FAQ-Nummer: 16-007

Brandschutzvorschriften VKF, Ausgabe 2015

Brandschutzrichtlinie 16-15 / Flucht- und Rettungswege

Ziffer, Absatz: [2.5.4, Absatz 1-6](#)
 Thema: Materialisierung Laubengänge
 Beschlussdatum: 16.03.2016

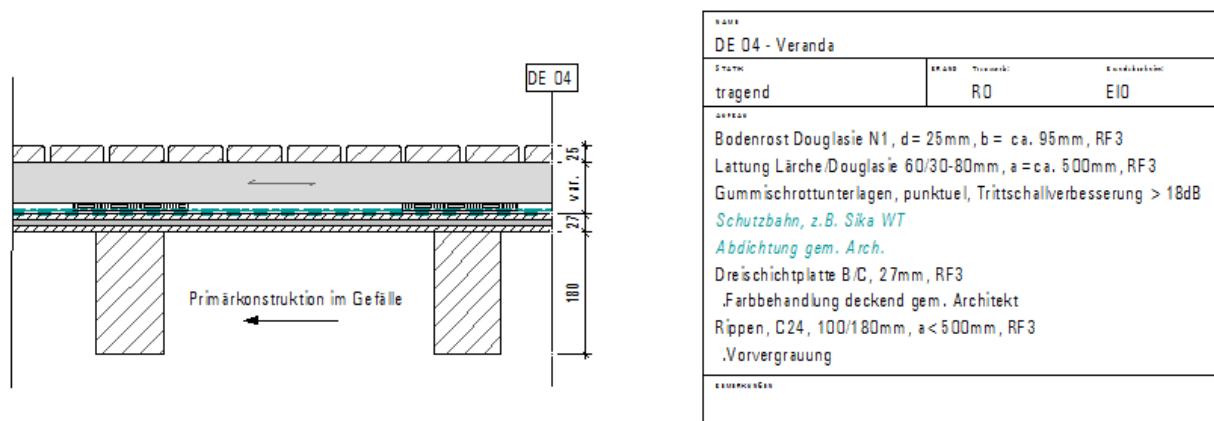
Bei der Materialisierung von Laubengänge stellen sich aus Sicht des Holzbaus Fragen, welche für uns nicht ganz klar aus der Richtlinie hervorgehen:

- Darf generell auf den Laubengang (horizontaler Fluchtweg) einen Bodenrost aus RF3 verlegt werden oder gilt der Absatz 1 der Nichtbrennbarkeit für den ganzen Laubengangaufbau inkl. Bodenrost?
 Für mich könnten zwei mögliche Ansätze gewählt werden
 - o Verwendung von Baustoffe Tabelle 4.2: Bodenbeläge in horizontalen Fluchtwegen RF3
 - o Verwendung von Baustoffe Tabelle 3.3.2 Sichtaufbau z.B Variante 2 mit Oberster Schicht RF3 und BSP 30-RF1.
- Absatz 6: Welche Schichten dürfen bei zwei Fluchtmöglichkeiten aus RF3-Baustoffe bestehen? Wäre z.B ein Aufbau wie untenstehend aufgeführt komplett in brennbar möglich? oder gilt der Absatz 1 der Nichtbrennbarkeit von Laubengängen auch für Absatz 6?

Frage 1: Bei Gebäuden geringer und mittlerer Höhe kann im Laubengang als Bodenbelag ein Bodenrost aus Baustoffen der RF3 eingesetzt werden.

Hinsichtlich der Materialisierung der Bodenbeläge gilt BSR 14-15, Tabelle 4.2, Spalten „Bodenbeläge“ und Zeilen „Horizontale Fluchtwegen“.

Frage 2: Die Forderung, wonach Laubengänge aus Baustoffen der RF1 zu erstellen sind [BSR 16-15, Ziffer 2.5.4, Absatz 1] gilt auch bei Laubengängen, welche an beiden Enden in vertikale Fluchtwegen führen. Es entfällt lediglich die Anforderung, wonach die Lauffläche mit 30 Minuten Feuerwiderstand zu erstellen und feuerwiderstandsfähig an die Aussenwand anzuschliessen ist. Im Weiteren dürfen Aussenwandbekleidungen sowie lineare, tragende Bauteile aus brennbaren Baustoffen erstellt werden.

In der dargestellten Konstruktion muss daher die „Dreischichtplatte B/C, 27 mm, RF3“ gegen eine vollflächig geschlossene Tragschicht aus Baustoffen der RF1 ersetzt werden, sofern der Laubengang der BSR 16-15, Ziffer 2.5.4, Absatz 6, entspricht. Der „Bodenrost“ sowie die „Rippen“ dürfen aus Baustoffen der RF3 (Gebäude geringer und mittlerer Höhe) bestehen.

Wird an Stelle einer vollflächig geschlossenen Tragschicht aus Baustoffen der RF1 eine offene Konstruktion (z.B. Gitterroste) eingebaut, darf kein zusätzlicher Bodenrost aus brennbaren Baustoffen verlegt werden.
